改善箇所説明図

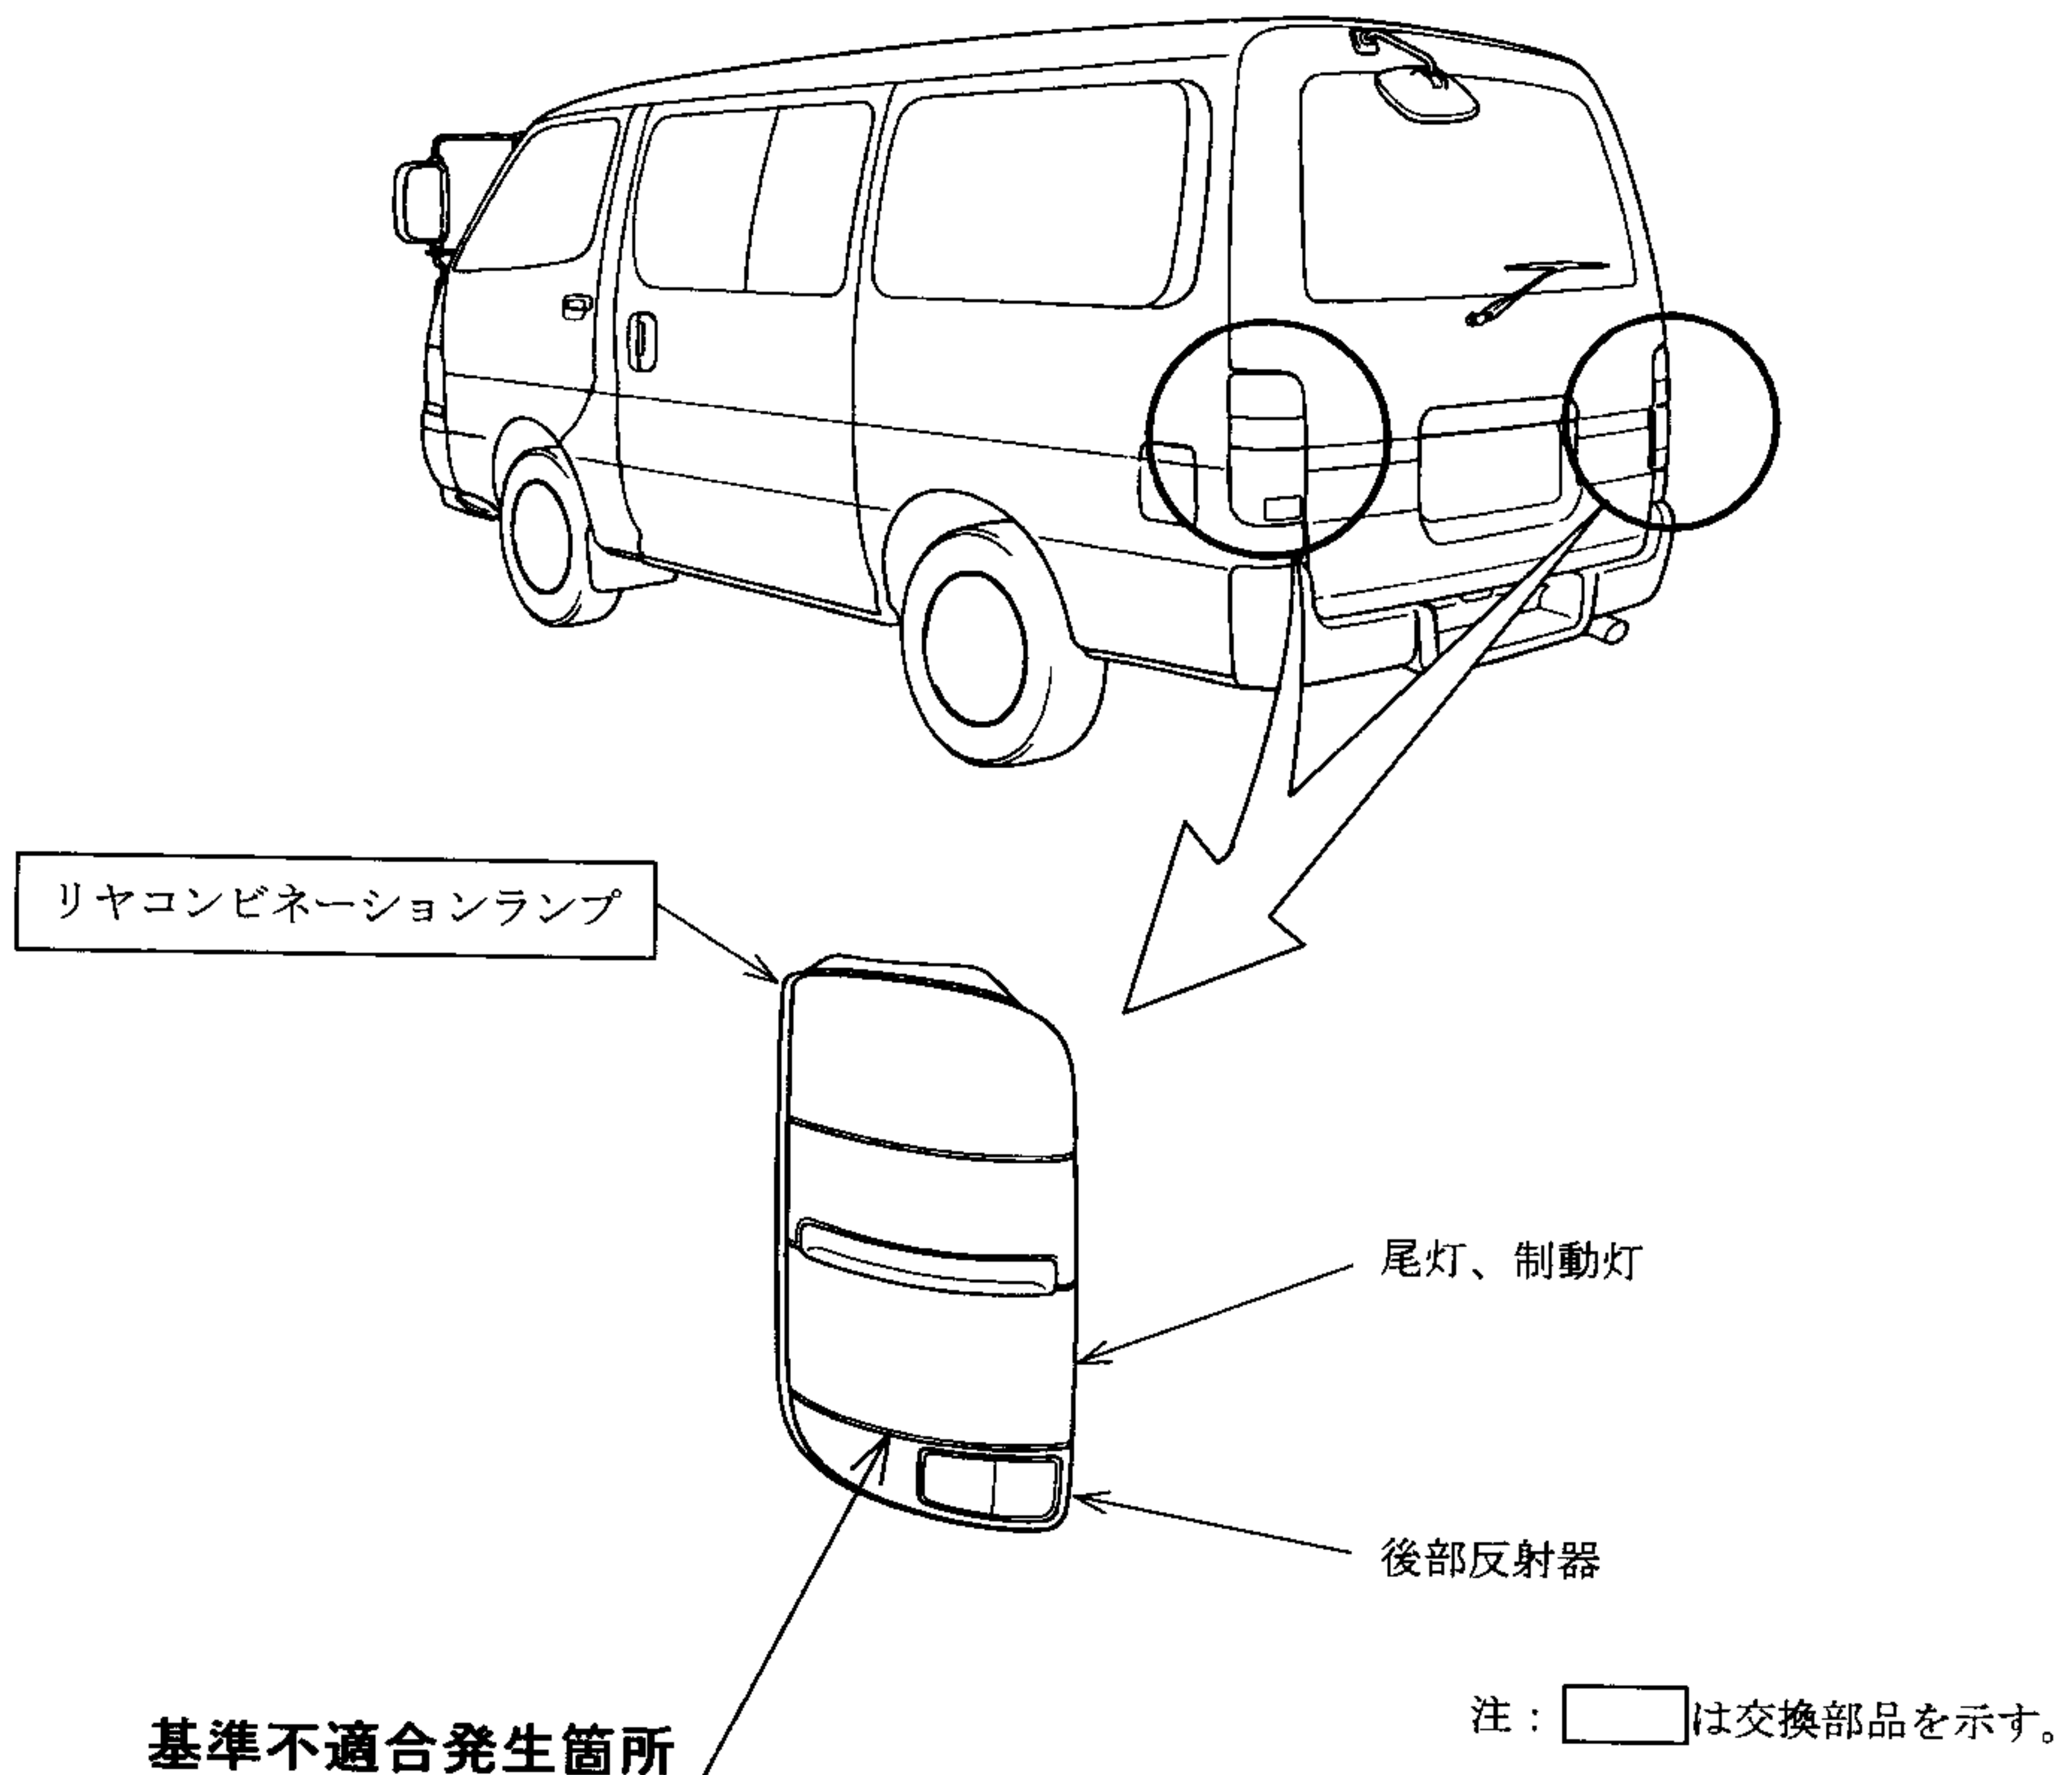
基準不適合発生箇所

リヤコンビネーションランプの尾灯と制動灯兼用の赤色レンズの耐候性が不十分なため、長期間にわたり強い日射にさらされると徐々にレンズの赤色が褪色し、当該灯火の灯光の色が保安基準に適合しなくなるおそれがある。

改善の内容

全使用者へ当該レンズの褪色現象について周知し、尾灯と制動灯兼用の赤色レンズの色が薄くなり、後部反射器の赤色レンズと比べて白く見える場合には、リヤコンビネーションランプを対策品と交換する。

識別：改善済車両には助手席フロアにあるネームプレート下側に黄色ペイントを塗布する。
